Ministerie van Verkeer en Waterstaat

Projectbureau Zeeweringen

Startnotitie Baarlandpolder

k-02-07-29

Figuur 1 : refractie van golfenergie om de Hoek van Baarland

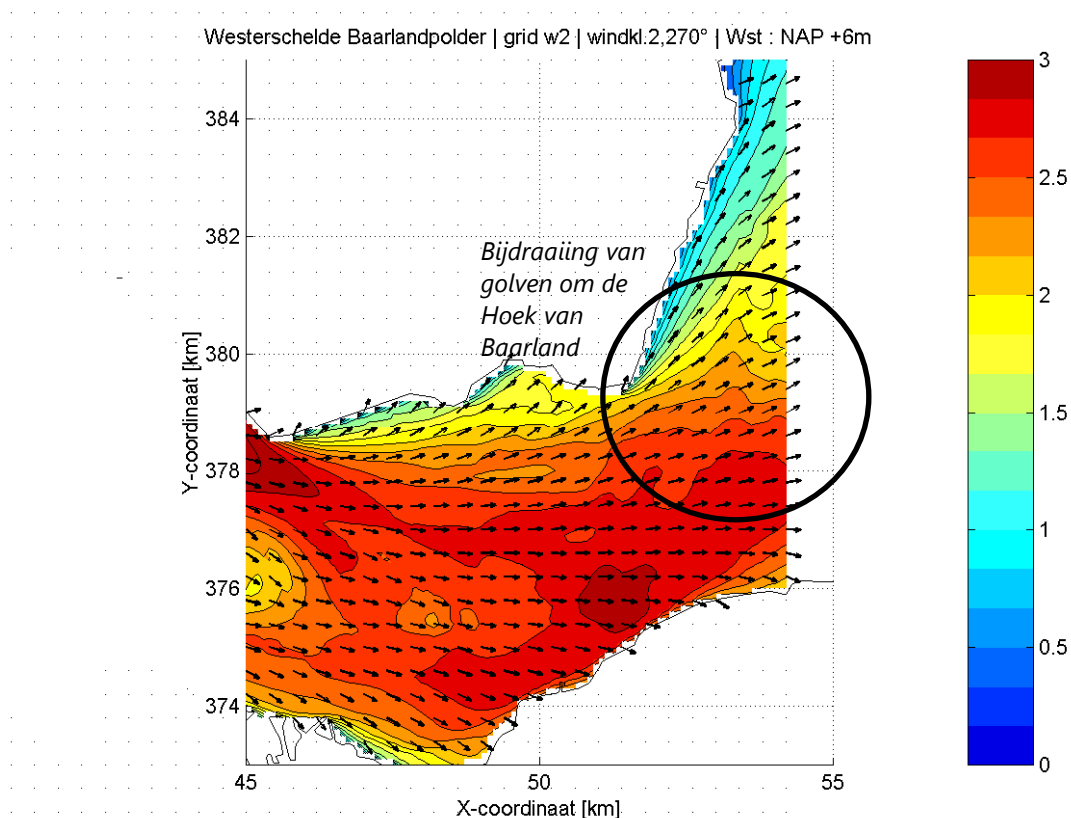
Randvoorwaardenvak 40 is opgesplitst in 40a en 40b omdat de golfbelasting net na de knik van de dijk bij zuidwestelijke windrichtingen hoger is, door golfenergie die door middel van refractie naar de dijk bijdraait. Verder weg van de dijk is de golfhoogte bij westelijke windrichtingen niet maatgevend, omdat de energie die bijdraait om de Hoek van Baarland niet verder naar het noorden komt dan de grens van 40a-40b. [figuur 2]
